**N. 1 del 03.01.2022
del Registro delle Determinazioni**

OGGETTO: Comune di TRIGGIANO (BA). PARERE DI COMPATIBILITÀ PAESAGGISTICA ex art. 96.1.d delle NTA del PPTR. Piano di Lottizzazione della maglia C 1.4 d (Torre di Perris) adottato con Delibera di CC n. 6 del 17.03.2009.

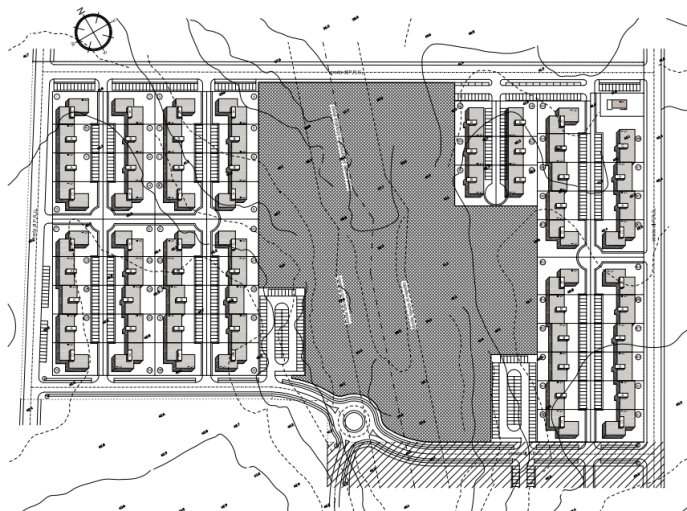
Tuttavia, occorre rilevare che l'articolazione e l'aggregazione degli edifici con tipologia in linea dei sette nuclei residenziali (denominati a, b, c, d, e, f, g, cfr TAV. n.8) se relazionati al previsto Parco Urbano si configurano, nello schema aggregativo, come cortine urbane continue che non permettono una idonea e adeguata permeabilità dell'insediamento con gli spazi pubblici e in particolare con il suddetto Parco Urbano, risultando essere non coerenti con:

Infine, si rappresenta che le previsioni planimetriche dei percorsi ciclabili e pedonali così come previste negli elaborati Tavv. 05 e 07 per il Parco Urbano Centrale, risultano in contrasto con l'obiettivo generale di qualità del PPTR finalizzato a salvaguardare, con gli spazi aperti, la trama rurale del territorio. In particolare, il disegno e la riproposizione di

forme geometriche circolari, nonché l'individuazione di percorsi ad anello costituiscono soluzioni progettuali che compromettono l'orditura dei muretti a secco e il sesto d'impianto degli ulivi strutturanti l'area del Parco Urbano Centrale.

2. al fine di rispettare la trama rurale presente nell'area del Parco Urbano Centrale dovranno essere esclusi i percorsi di nuovo impianto ciclabili e pedonali come previsti negli elaborati Tavv. 05 e 07. Detti percorsi possono essere realizzati esclusivamente seguendo la trama rurale del Parco ovvero secondo la giacitura dei muretti a secco esistenti e dovranno avere una sezione non superiore a m. 2 e realizzati con materiali permeabili.
3. Siano modificate, anche per dar seguito alle indicazioni riportate nella Relazione di compatibilità paesaggistica, le **NORME TECNICHE DI ATTUAZIONE – Tav n. 15**, come di seguito:

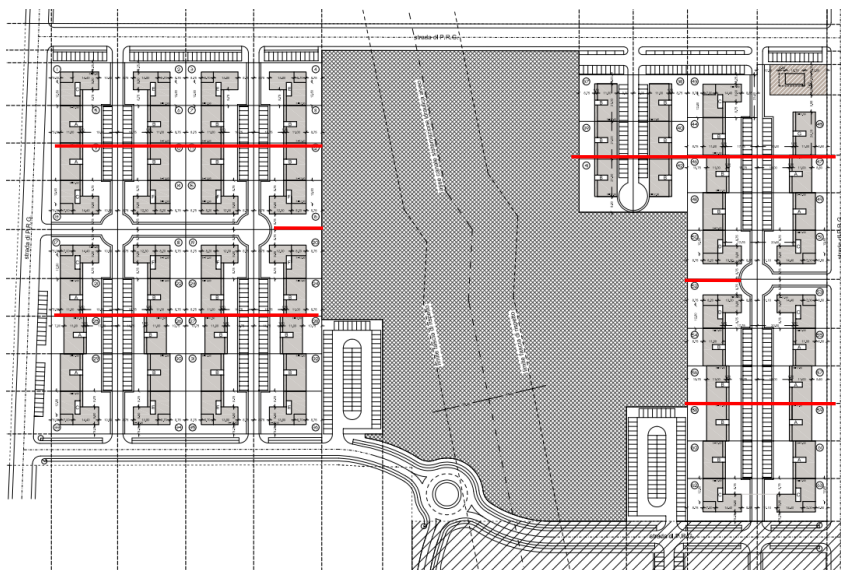
1. al fine favorire la costruzione della rete ecologica urbana, di garantire una adeguata accessibilità, connessione e fruibilità pubblica degli spazi aperti e del Parco Urbano Centrale, in coerenza con le raccomandazioni delle "*Linee guida per il patto città-campagna: riqualificazione delle periferie e delle aree agricole periurbane*" e del "**DRAG-PUE**" i cosiddetti sette "*nuclei residenziali*" dovranno prevedere attraversamenti a cielo aperto con **percorsi pedonali** di sezione non inferiore a 4 metri, per assicurare il collegamento, l'accessibilità e la fruizione visiva con il Parco Urbano Centrale. Nel dettaglio i sei percorsi dovranno essere previsti secondo lo schema qui di seguito allegato (in rosso).

Detti percorsi, ad eccezione dei tratti interessati dai vespai perimetrali dei corpi o da eventuali volumi interrati, dovranno essere realizzati preferibilmente in forma di percorsi verdi escludendo ogni opera comportante la impermeabilizzazione dei suoli.
